AVIS DU COMITÉ JACQUES-VIGER À LA SUITE DE SA RÉUNION DU 26 MARS 2021

Modification du règlement 06-069 : Campus MIL

Libellé du projet :	Modification du règlement 06-069 afin de permettre la construction d'une école primaire à Outremont, dans le cadre du projet MIL Montréal, augmenter le COS maximal applicable à la zone PB-35 et retirer la zone C-12 du territoire d'application du Règlement.
Localisation :	Trois emplacements situés dans le secteur délimité par la limite nord de l'arrondissement d'Outremont, la rue Hutchison à l'est, l'avenue Ducharme au sud, et à l'ouest par une portion de l'avenue McEachran, de l'avenue du Manoir ainsi que de l'avenue Rockland, tel que stipulé dans le règlement 06-069.
Demandeur :	Service de l'urbanisme et de la mobilité – Direction de l'urbanisme

Secteur à l'étude dans le cadre de la présente demande (Source : Service de l'Urbanisme et de la mobilité). 1 – Site retenu pour la construction de l'école primaire; 2 – Site retenu pour le nouveau pavillon de l'Université de Montréal; 3 – Secteur Atlantic.

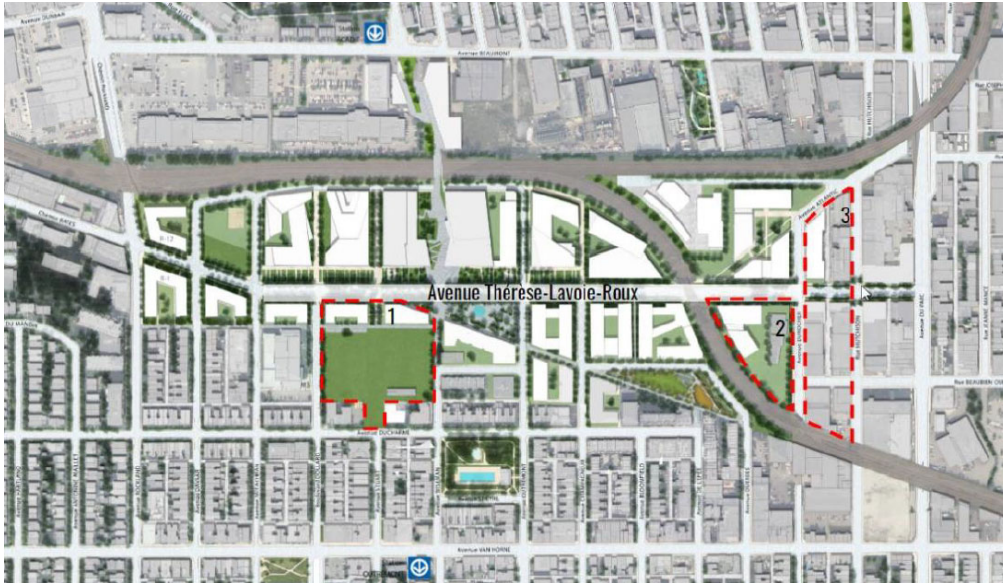
Le CJV s'interroge sur le processus de retrait du secteur Atlantic de la zone d'application du règlement 06-069, considérant l'incertitude qui persiste quant à la vision d'avenir de ce secteur et aux objectifs d'aménagement visés par l'Arrondissement. À son avis, ce retrait devrait, dès maintenant, s'accompagner d'une meilleure vision pour le secteur lorsqu'il sera déposé en vue de la consultation publique auprès de l'OCPM. Cette vision devrait énoncer clairement les mesures d'encadrement qui guideront l'aménagement et les bâtiments de ce secteur afin que les citoyens puissent s'exprimer sur l'avenir de ce secteur.

L'image préliminaire du futur Centre d'innovation présentée au comité semblait quelque peu étrangère au caractère du site et au quartier en général. Considérant l'importance et la localisation de ce nouveau bâtiment, le CJV est d'avis qu'il devrait s'intégrer plus explicitement dans son milieu d'insertion et jouer pleinement un rôle de trait d'union entre le secteur Atlantic et le Campus MIL.

En ce sens, pour mieux refléter le contexte d'insertion du nouveau bâtiment, le CJV suggère que soit intégré aux évocations visuelles le bâti actuel de l'îlot. Il serait notamment pertinent d'intégrer le front bâti donnant sur l'avenue Durocher afin d'offrir une vision du projet qui soit compatible avec l'existant, surtout dans la perspective d'une consultation publique.

Pour le CJV, la perspective de mutualisation des espaces proposée entre la nouvelle école et le parc adjacent est l'un des éléments porteurs du projet. Concrétiser cette volonté de mutualisation de la façon la plus positive et fructueuse possible soulève des défis qui devront être pris en compte dans la conception définitive de l'école, incluant la nécessité d'assurer la sécurité des usagers. Quant aux trois étages proposés pour la nouvelle école, le CJV accueille favorablement cette contribution à la modulation des hauteurs des équipements publics du secteur. Il se questionne toutefois sur le changement demandé qui indique un bâtiment pouvant aller jusqu'à 6 étages. Bien qu'il soit pertinent de maintenir une certaine marge de manœuvre à cette étape du projet, le CJV aimerait que cette marge de manœuvre soit plus restreinte et s'inscrive dans une réflexion paysagère des hauteurs dans l'ensemble du Campus MIL.

En ce qui concerne les cases de stationnement prévues près de la nouvelle école, le CJV est d'avis que la réflexion est bien entamée. Il souligne toutefois l'importance de les rendre les plus écologiques et subtiles possible, par exemple au moyen d'îlots de plantation ou de dispositifs de rétention des eaux. La fragmentation des espaces de stationnement dans l'espace pourrait également être étudiée afin d'arriver à une meilleure intégration.

01. Présenter une vision et des objectifs d'aménagement explicites pour le secteur Atlantic lors de la consultation publique à venir auprès de l'OCPM;
02. Intégrer le futur Centre d'innovation de l'Université de Montréal à son milieu d'insertion pour en faire un trait d'union entre le secteur Atlantic et le Campus MIL; intégrer aux évocations visuelles du futur bâtiment le front bâti existant sur l'avenue Durocher;

03. Assurer le maintien de jardins communautaires et d'espaces éphémères dans le Campus MIL ;
04. Poursuivre l'examen des options de mutualisation des espaces et des usages entre la nouvelle école et le parc adjacent;

05. Continuer à réfléchir à l'encadrement des hauteurs de la nouvelle école de façon à moduler celles-ci en tenant compte des autres bâtiments institutionnels et collectifs dans l'ensemble du Campus MIL;

06. Assurer l'intégration des cases de stationnement prévues près l'école aux aménagements du parc et rendre ces espaces de stationnement les plus écologiques et durables possible;
